REPÚBLICA DE COLOMBIA
SUPERINTENDENCIA DE INDUSTRIA Y COMERCIO

Oficio N° 1728 de 28 de marzo de 2019

Ref. Expediente N° NC2017/0009086

TÍTULO DE LA SOLICITUD: **“UNIDAD DE TAMBOR, CARTUCHO Y MIEMBRO DE ACOPLAMIENTO”**

Tabla 1. Comparación de las características técnicas esenciales, con las del estado de la técnica

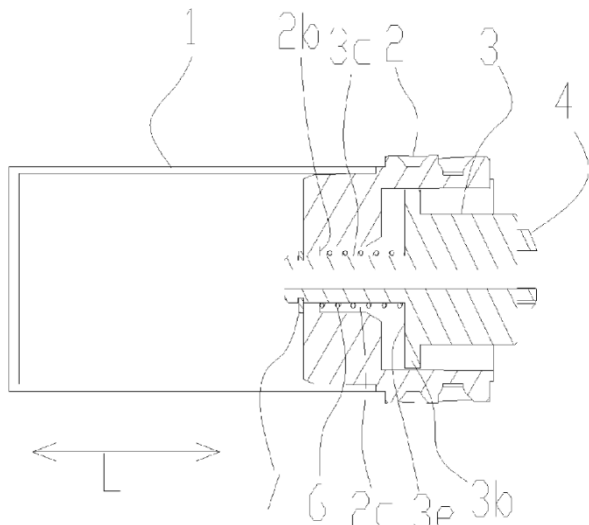
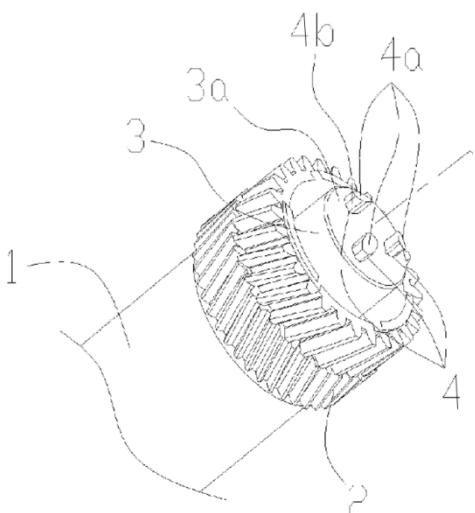
Características esenciales	D1
Una unidad de tambor que se puede montar de manera desmontable en un conjunto principal (100A) de un aparato de formación de imágenes electrofotográficas (100).	Un tambor fotosensible incluye un fotorreceptor cilíndrico (Resumen).

Incluyendo el conjunto principal de accionamiento (101) provisto de un hueco, la unidad de tambor está caracterizada porque comprende:	En la Figura 5 se observa un conjunto principal de accionamiento (20) provisto de un hueco.

(I) un tambor fotosensible (1). (II) un miembro de acoplamiento (228, 328, 428, 628, 728, 828, 928, 1028, 1128, 1228, 1328, 1628, 2128, 2328, 2428, 2528, 2628) dispuesto sobre el tambor fotosensible, el miembro de acoplamiento comprende.	Un cilindro fotorreceptor (1) (Párr. 0044, líneas 2-3). En la Figura 4 se observa un miembro de acople (2, 3, 4) dispuesto sobre el cilindro fotorreceptor (1) 
(II-I) una porción de recepción de fuerza de accionamiento (273a, 373a, 473a, 673a, 773a, 873a, 973a, 1073a, 1173a, 1273a, 1373a, 1673a, 2173a, 2273a, 2473a, 2573a, 2673a).	En la Figura 5 se observa una porción de recepción de fuerza de accionamiento (4). 
(II - II) una porción de soporte (273, 274, 373, 374, 473, 474, 673, 674, 773, 774, 873, 874, 973, 974, 1073, 1074, 1173, 1174,	En la Figura 4 se observa una porción de soporte (2,3)

1273, 1274, 1373, 1374, 1673, 1674, 2173, 2273, 2373, 2473, 2474, 2573, 2574, 2673, 2674).	
En donde una parte o todo de la porción de soporte y/o una parte o todo de la porción de recepción de fuerza de accionamiento está dispuesta dentro del tambor fotosensible.	En la Figura 4 se observa que una parte de la porción de soporte (2, 3) está dispuesto dentro del cilindro fotorreceptor (1).

De acuerdo con la tabla anterior, las características esenciales de la unidad de tambor de la reivindicación 1 habían sido divulgadas previamente en el documento D1, por lo tanto, la materia reivindicada no es nueva.

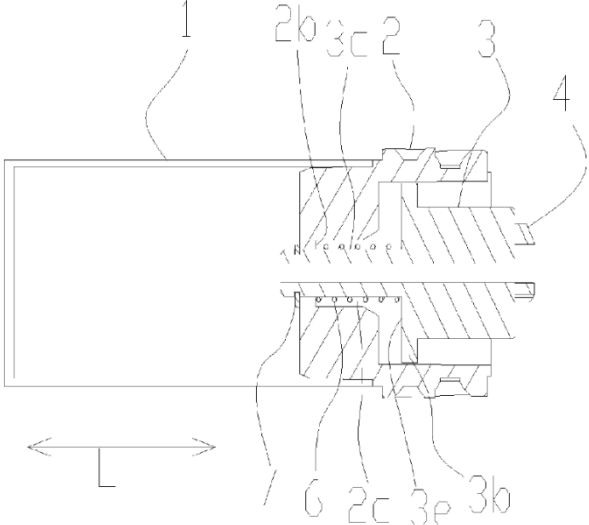
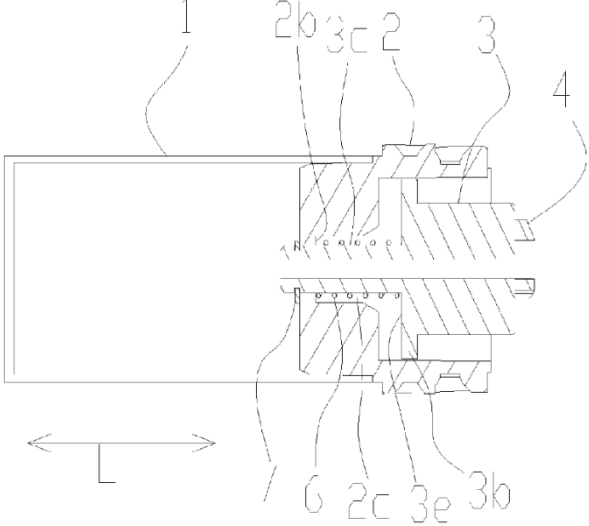
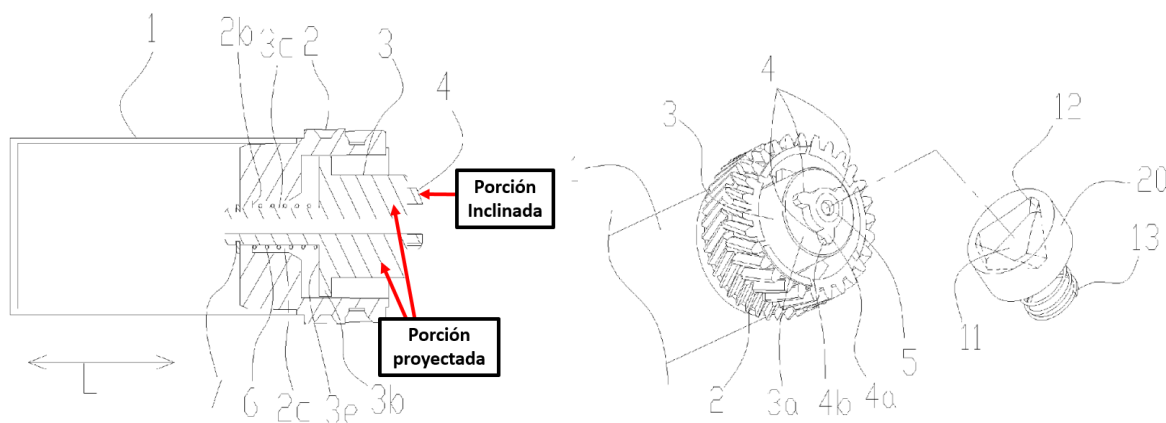
- Reivindicación 3: En la Figura 4 se observa que la porción de soporte (2, 3) está provista de una porción proyectada, sobre la cual está provista la porción de recepción de fuerza de accionamiento (4)
- Reivindicación 4: En la Figura 4 se observa que la porción de soporte (2,3) está provista de una porción de extensión (3b) que se extiende en una dirección que

- cruza con una dirección de proyección de la parte proyectada.
- Reivindicación 5: En la Figura 4 se observa que la parte proyectada sobresale radialmente hacia dentro del miembro de acoplamiento (2, 3, 4).

- Reivindicación 7: En la Figura 4 se observa que la porción de recepción de la fuerza de accionamiento está porción inclinada, la cual está inclinada con respecto a una dirección de movimiento de la porción de recepción de la fuerza de accionamiento.

- Reivindicación 9: En la Figura 4 se observa que una parte o todo de un extremo fijo de la porción de soporte (2, 3) está dispuesta dentro del cilindro fotorreceptor (1).

- Reivindicación 10: En la Figura 4 se observa un extremo fijo de la porción de soporte (2, 3) está dispuesto fuera de la porción de recepción de la fuerza de accionamiento (4), con respecto a una dirección axial del miembro de acoplamiento (2, 3, 4).

- Reivindicación 12: En la Figura 4 se observa que la porción de soporte (2, 3) es una porción de ajuste a presión.
 - Reivindicación 13: En la Figura 4 se observa que la porción de soporte (2, 3) está conectada con una superficie interior del miembro de acoplamiento (2, 3, 4)

- Reivindicación 14: En la Figura 4 se observa que la porción de soporte (2, 3) se extiende en una dirección circunferencial del miembro de acoplamiento (2, 3, 4).

- Reivindicación 20: En la Figura 4 se observa que el miembro de acoplamiento incluye (2, 3, 4) una parte de respaldo (6).
 - Reivindicación 21: En la Figura 6 se observa que el miembro de acoplamiento incluye además una porción de posicionamiento (5).

- Reivindicación 22: En la Figura 6 se observa que la porción de posicionamiento (5) está dispuesta dentro de la porción de recepción de la fuerza de accionamiento (4), con respecto a una dirección axial del miembro de acoplamiento (2, 3, 4)

- Reivindicación 23: En la Figura 6 se observa que la porción de posicionamiento mira hacia fuera en una dirección axial del miembro de acoplamiento.
 - Reivindicación 24: En la Figura 6 se observa que la porción de posicionamiento es un hueco.

Las reivindicaciones dependientes 3 a 5, 7, 9, 10, 12 a 14 y 20 a 24 tampoco cumplen con el requisito de novedad.

Tabla 2. Comparación de las características técnicas esenciales, con las del estado de la técnica

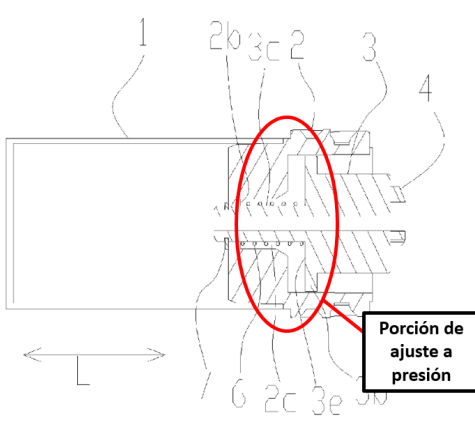
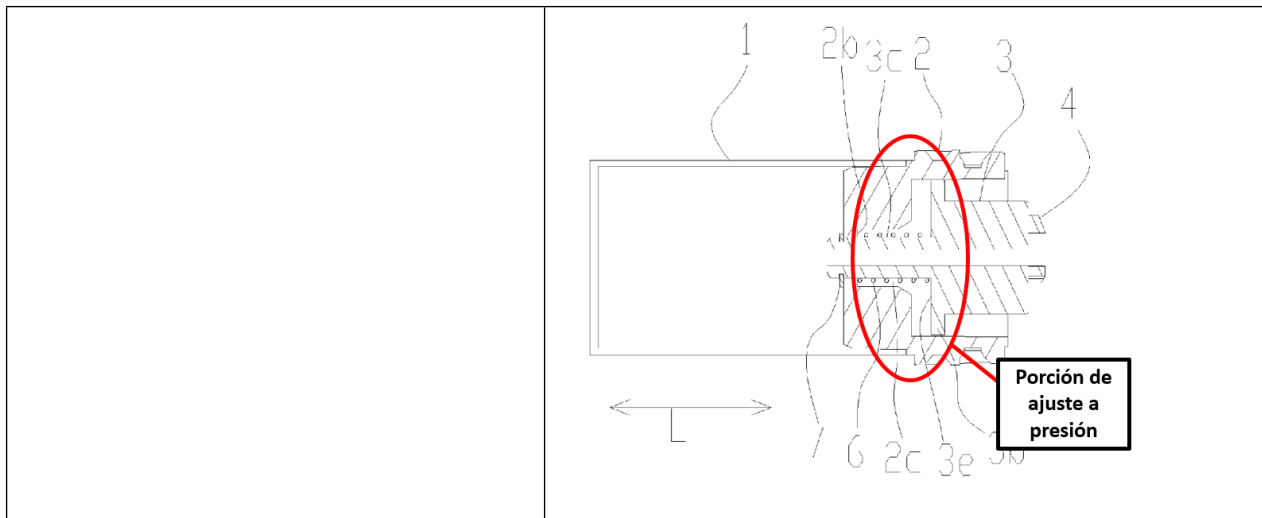
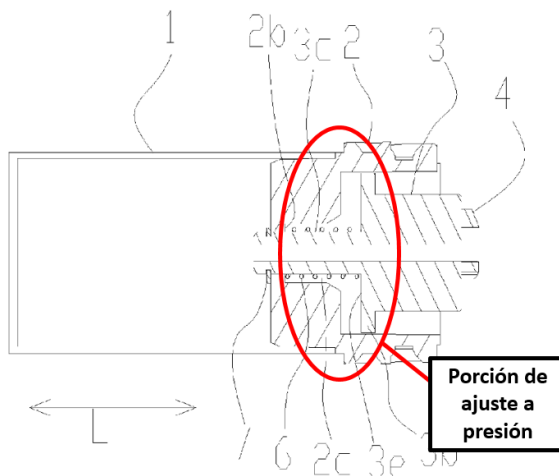
Características esenciales	D1
Una unidad de tambor que se puede montar de manera desmontable en un conjunto principal (100A) de un aparato de formación de imágenes electrofotográficas.	Un tambor fotosensible incluye un fotorreceptor cilíndrico (Resumen).
Incluyendo el conjunto principal un eje de accionamiento (101) provisto de un hueco, la unidad de tambor está caracterizada porque comprende:	En la Figura 5 se observa un conjunto principal con un eje de accionamiento (20) provisto de un hueco. 
Un tambor fotosensible (1).	Un cilindro fotorreceptor (1) (Párr. 0044, líneas 2-3).
Un miembro de acoplamiento (28, 228, 328, 428, 528, 628, 728, 828, 928, 1028, 1128, 1328, 1628, 2128, 2328) dispuesto en el tambor fotosensible, incluyendo el miembro de acoplamiento una porción de ajuste a presión (273, 274, 373, 374, 473, 474, 673, 674, 773, 774, 873, 874, 973, 974, 1073, 1074, 1173, 1174, 1273, 1274, 1373, 1374, 1673, 1674, 2473, 2474, 2573, 2574, 2673, 2674).	En la Figura 4 se observa un miembro de acople (2, 3, 4) dispuesto sobre el cilindro fotorreceptor (1), incluyendo el miembro de acoplamiento una porción de ajuste a presión.

En donde una parte o todo de la porción de ajuste a presión está dentro del tambor fotosensible.	En la Figura 4 se observa que una parte de la porción ajuste a presión está dentro del cilindro fotorreceptor (1).

De acuerdo con la tabla anterior, las características esenciales de la unidad de tambor de la reivindicación 109 habían sido divulgadas previamente en el documento D1, por lo tanto, la materia reivindicada no es nueva.

- Reivindicación 10: En la Figura 4 se observa que la porción de ajuste a presión se extiende en una dirección circunferencial del miembro de acoplamiento.

La reivindicación dependiente 10 tampoco cumple con el requisito de novedad.

Tabla 3. Comparación de las características técnicas esenciales, con las del estado de la técnica

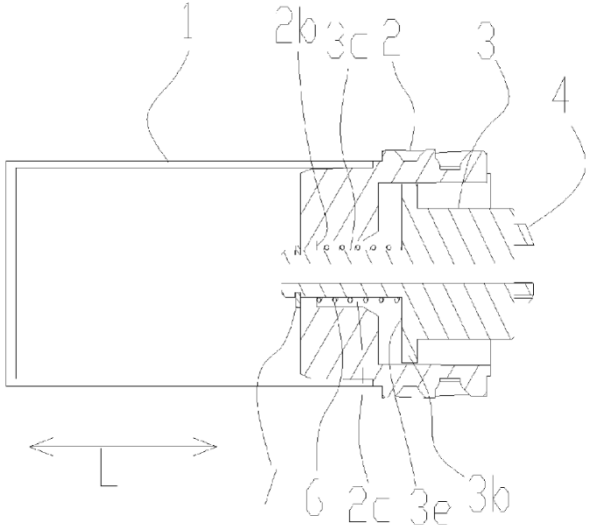
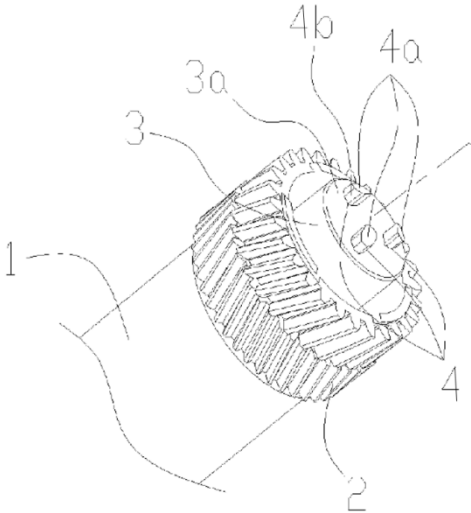
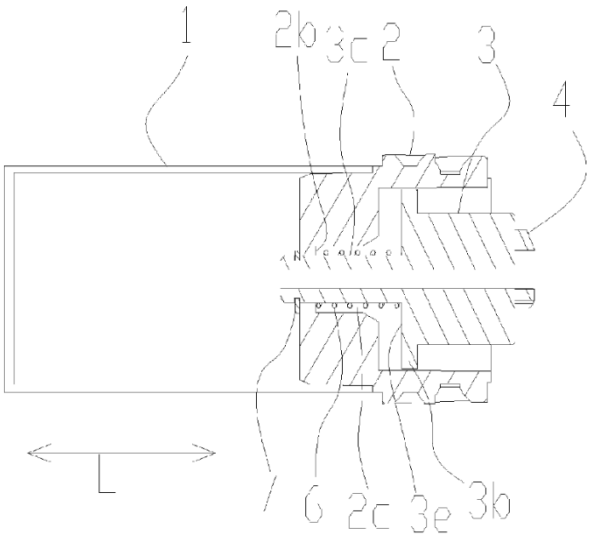
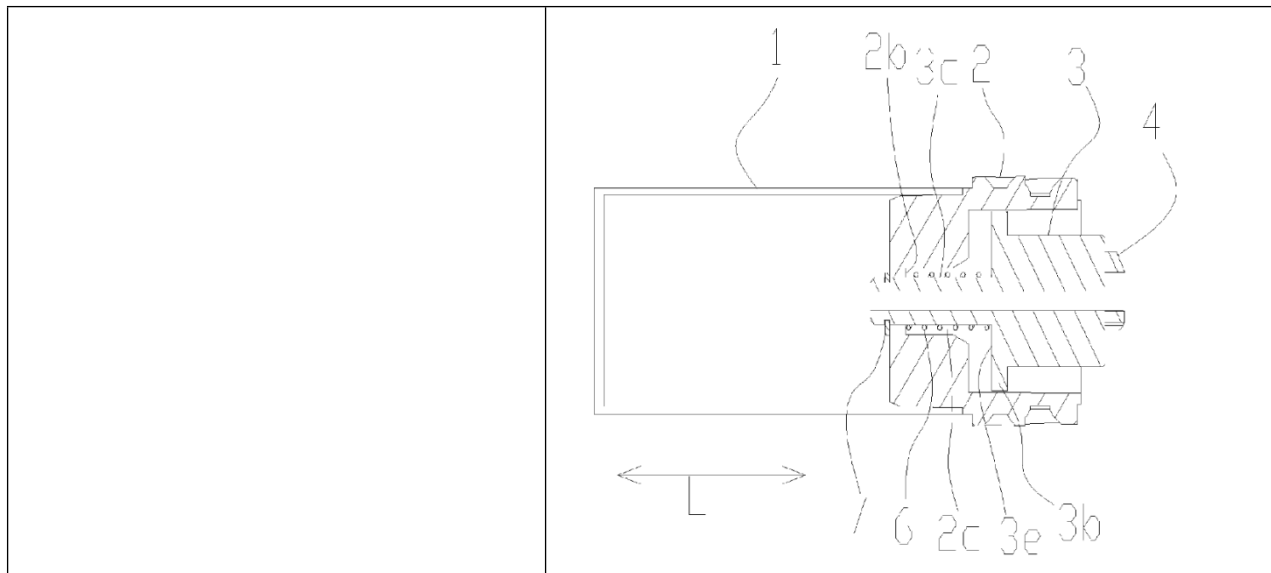
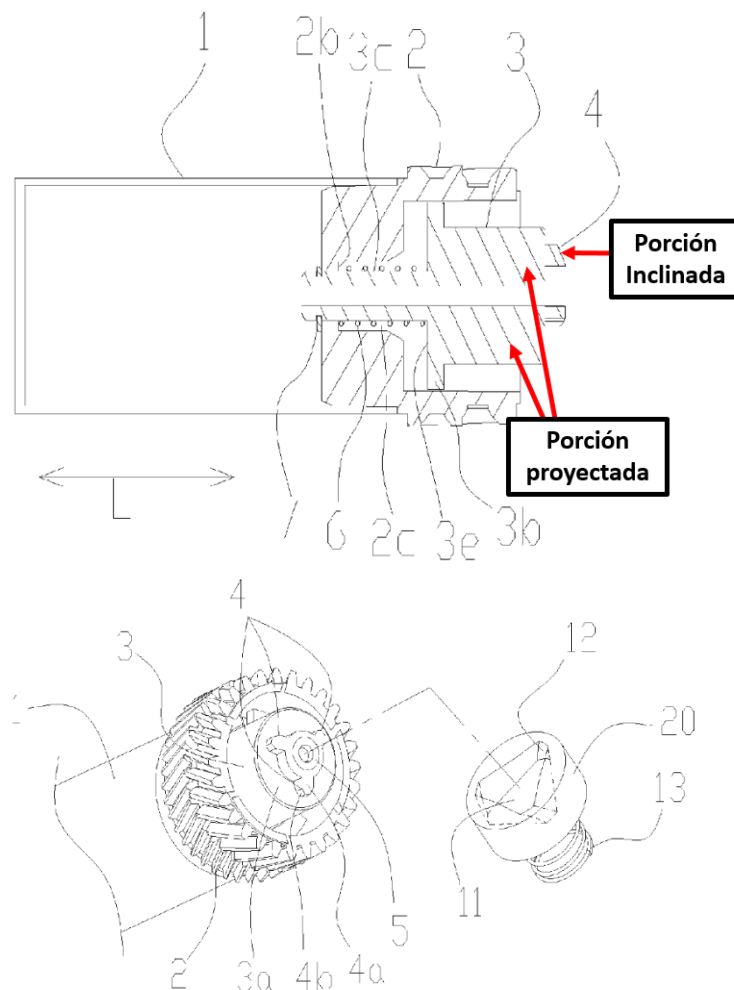
Características esenciales	D1
Un cartucho que se puede montar de manera desmontable en un conjunto principal (100A, 4100A) de un aparato de formación de imágenes electrofotográficas (100, 4100).	Un tambor fotosensible incluye un fotorreceptor cilíndrico (Resumen).
Incluyendo el conjunto principal un eje de accionamiento (101, 4101) provisto de un hueco, el cartucho está caracterizada porque comprende:	En la Figura 5 se observa un conjunto principal con eje accionamiento (20) provisto de un hueco. 
Un miembro giratorio (1, 4017, 4020)	Un cilindro fotorreceptor (1) (Párr. 0044, líneas 2-3). En la Figura 4 se observa un miembro de acople (2, 3, 4) dispuesto sobre el cilindro fotorreceptor (1)
Un miembro de acoplamiento (228, 328, 428, 628, 728, 828, 928, 1028, 1128, 1228, 1328, 1628, 2128, 2328, 2428, 2528, 2628) dispuesto sobre el miembro giratorio, incluyendo el miembro de acoplamiento.

(I) una porción de recepción de fuerza de accionamiento (273a, 373a, 473a, 673a, 773a, 873a, 973a, 1073a, 1173a, 1273a, 1373a, 1673a, 2173a, 2273a, 2473a, 2573a, 2673a).	En la Figura 5 se observa una porción de recepción de fuerza de accionamiento (4).

(II) una porción de soporte (273, 274, 373, 374, 473, 474, 673, 674, 773, 774, 873, 874, 973, 974, 1073,1074, 1173, 1174, 1273, 1274, 1373, 1374, 1673, 1674, 2173, 2273, 2373, 2473, 2474, 2573, 2574, 2673, 2674).	En la Figura 4 se observa una porción de soporte (2,3) 
En donde una parte o todo de la porción de soporte y/o una parte o todo de la porción de recepción de fuerza de accionamiento está dispuesta dentro del miembro giratorio.	En la Figura 4 se observa que una parte de la porción de soporte (2, 3) está dispuesto dentro del cilindro fotorreceptor (1).

De acuerdo con la tabla anterior, las características esenciales del cartucho de la reivindicación 114 habían sido divulgadas previamente en el documento D1, por lo tanto, la materia reivindicada no es nueva.

- Reivindicación 116: En la Figura 4 se observa que la porción de soporte (2, 3) está provista de una porción proyectada, sobre la cual está provista la porción de recepción de fuerza de accionamiento (4)

- Reivindicación 117: En la Figura 4 se observa que la porción de soporte (2,3) está provista de una porción de extensión (3b) que se extiende en una dirección que cruza con una dirección de proyección de la parte proyectada.

- Reivindicación 118: En la Figura 4 se observa que la parte proyectada sobresale radialmente hacia dentro del miembro de acoplamiento (2, 3, 4).
- Reivindicación 120: En la Figura 4 se observa que la porción de recepción de la fuerza de accionamiento está porción inclinada, la cual está inclinada con respecto a una dirección de movimiento de la porción de recepción de la fuerza de accionamiento.

- Reivindicación 122: En la Figura 4 se observa que una parte o todo de un extremo fijo de la porción de soporte (2, 3) está dispuesta dentro del cilindro fotorreceptor (1).

- Reivindicación 123: En la Figura 4 se observa un extremo fijo de la porción de soporte (2, 3) está dispuesto fuera de la porción de recepción de la fuerza de accionamiento (4), con respecto a una dirección axial del miembro de acoplamiento (2, 3, 4).

- Reivindicación 125: En la Figura 4 se observa que la porción de soporte (2, 3) es una porción de ajuste a presión.
- Reivindicación 126: En la Figura 4 se observa que la porción de soporte (2, 3) está conectada con una superficie interior del miembro de acoplamiento (2, 3, 4)

- Reivindicación 127: En la Figura 4 se observa que la porción de soporte (2, 3) se extiende en una dirección circunferencial del miembro de acoplamiento (2, 3, 4).

- Reivindicación 133: En la Figura 4 se observa que el miembro de acoplamiento incluye (2, 3, 4) una parte de respaldo (6).
- Reivindicación 134: En la Figura 6 se observa que el miembro de acoplamiento incluye además una porción de posicionamiento (5).

- Reivindicación 135: En la Figura 6 se observa que la porción de posicionamiento (5) está dispuesta dentro de la porción de recepción de la fuerza de accionamiento (4), con respecto a una dirección axial del miembro de acoplamiento (2, 3, 4).

- Reivindicación 136: En la Figura 6 se observa que la porción de posicionamiento mira hacia fuera en una dirección axial del miembro de acoplamiento.
- Reivindicación 137: En la Figura 6 se observa que la porción de posicionamiento es un hueco.

Las reivindicaciones dependientes 116 a 118, 120, 122, 123, 125 a 127 y 133 a 137 tampoco cumplen con el requisito de novedad.

Tabla 4. Comparación de las características técnicas esenciales, con las del estado de la técnica

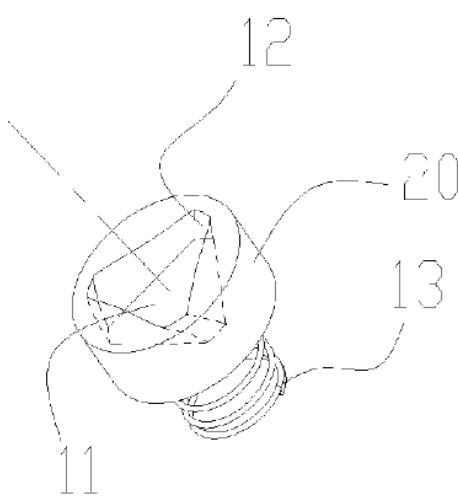
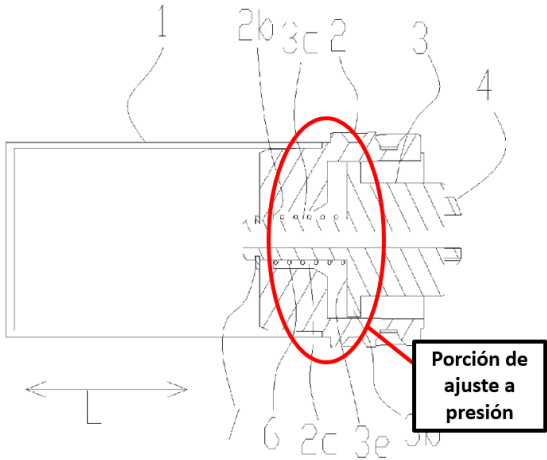
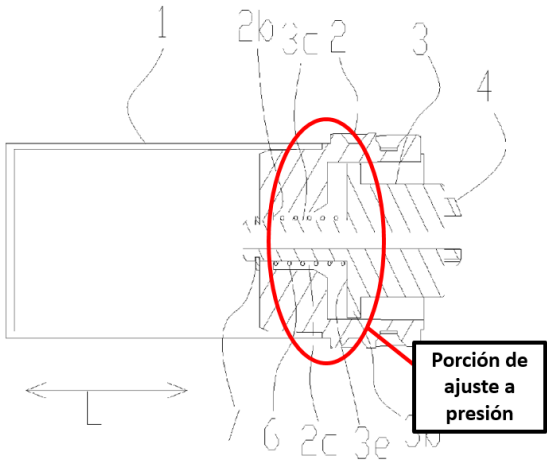
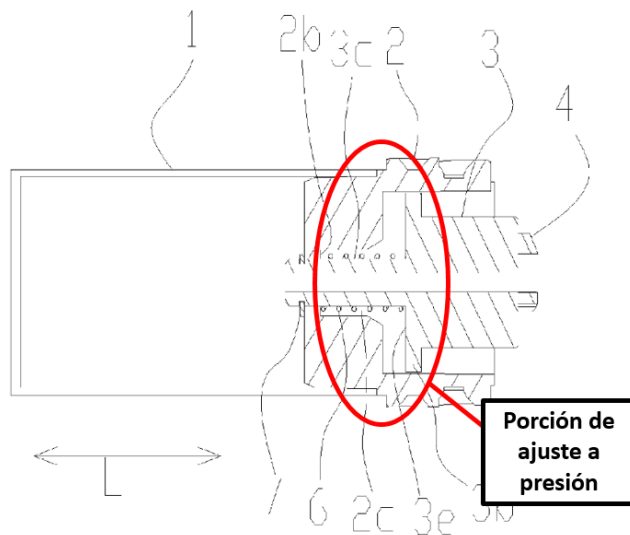
Características esenciales	D1
Un cartucho que se puede montar de manera desmontable en un conjunto principal (100A, 4100A) de un aparato de formación de imágenes electrofotográficas.	Un tambor fotosensible incluye un fotorreceptor cilíndrico (Resumen).
Incluyendo el conjunto principal un eje de accionamiento (101, 4101) provisto de un hueco, la unidad de tambor está caracterizada porque comprende:	En la Figura 5 se observa un conjunto principal con un eje de accionamiento (20) provisto de un hueco. 
Un miembro giratorio (1, 4017, 4020).	Un cilindro fotorreceptor (1) (Párr. 0044, líneas 2-3).
Un miembro de acoplamiento (228, 328, 428, 528, 628, 728, 828, 928, 1028, 1128, 1228, 1328, 1628, 2428, 2528, 2628, 4028) dispuesto en el miembro giratorio, incluyendo el miembro de acoplamiento una porción de ajuste a presión (273, 274, 373, 374, 473, 474, 573, 574, 673, 674, 773, 774, 873, 874, 973, 974, 1073, 1074, 1173, 1174, 1273, 1274, 1373, 1374, 1673, 1674, 2473, 2474, 2573, 2574, 2673, 2674, 4073, 4074)	En la Figura 4 se observa un miembro de acople (2, 3, 4) dispuesto sobre el cilindro fotorreceptor (1), incluyendo el miembro de acoplamiento una porción de ajuste a presión.

En donde una parte o todo de la porción de ajuste a presión está dentro del miembro giratorio	En la Figura 4 se observa que una parte de la porción ajuste a presión está dentro del cilindro fotorreceptor (1).

De acuerdo con la tabla anterior, las características esenciales del cartucho de la reivindicación 222 habían sido divulgadas previamente en el documento D1, por lo tanto, la materia reivindicada no es nueva.

- Reivindicación 223: En la Figura 4 se observa que la porción de ajuste a presión se extiende en una dirección circunferencial del miembro de acoplamiento.

La reivindicación dependiente 223 tampoco cumple con el requisito de novedad.
